Waterhuishoudkundigplan sRBT De Rietdijk, Giessen

Projectnummer: 13JM10221

Aanpassen definitieve waterhuishoudkundig plan voor de aanleg van sRBT De Rietdijk in Giessen

Eerste reactie op opmerkingen definitieve waterhuishoudkundig plan sRBT
Giessen

Bijlage 1

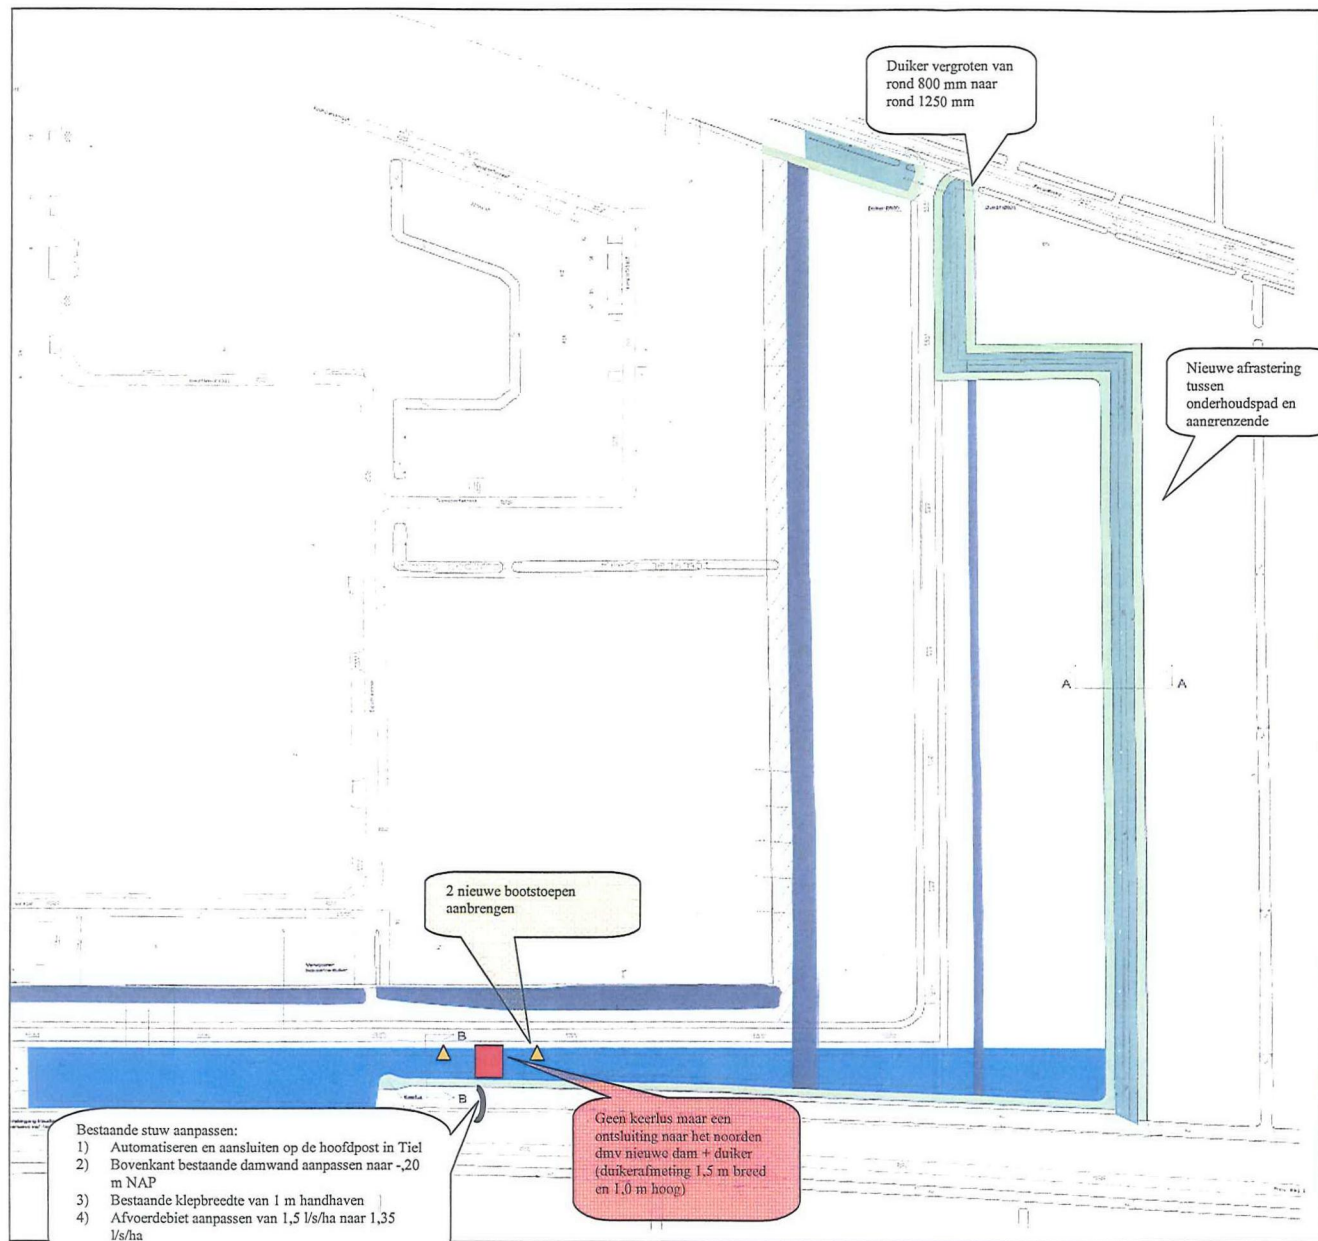
In bijlage 1 van deze brief is de plankaart opgenomen met daarop alle bovenstaande wijzigingen.

Noodzakelijke aanpassingen aan het watersysteem van het sRBT

Stuw

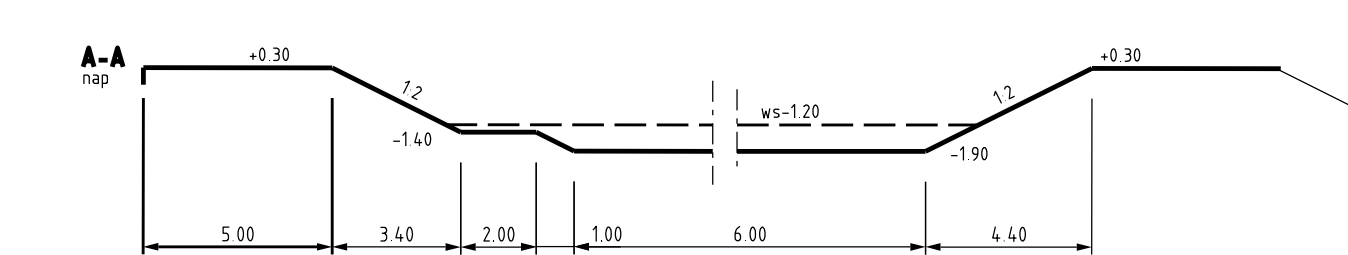
Wij zijn uiteraard positief gestemd vanwege het feit dat de huidige stuw - voor wat u betreft - gehandhaafd kan blijven. Op uw reactie willen wij nog wel de volgende kanttekeningen plaatsen:

- In het kader van het project 'Overname stedelijk water' is door de heer K. van Zandwijk van waterschap Rivierenland inmiddels de stuw technisch geïnspecteerd en technisch goed bevonden. Wel diende in verband met de veiligheid aan één zijde een leuning te worden aangebracht en het loopvlak te worden voorzien van een antisliblaag. Op basis van deze inspectie gaan wij er van uit dat er verder geen onderzoek dient te worden uitgevoerd. De aanpassing van de hoogte naar aanleiding van de door u aangegeven opmerking zal naast de aanpassingen ten behoeve van de veiligheid worden uitgevoerd.

- U geeft aan de afvoer te willen knijpen naar 1,35 l/s/ha. Alhoewel wij geen probleem hebben met het knijpen van de afvoer, ontvangen wij wel graag een onderbouwing van dit getal. Wij gaan er van uit dat dit geen invloed heeft op de hoeveelheid berging die in ons plan. Daarnaast willen wij graag een toelichting op de technische uitvoering van deze debietregulering.
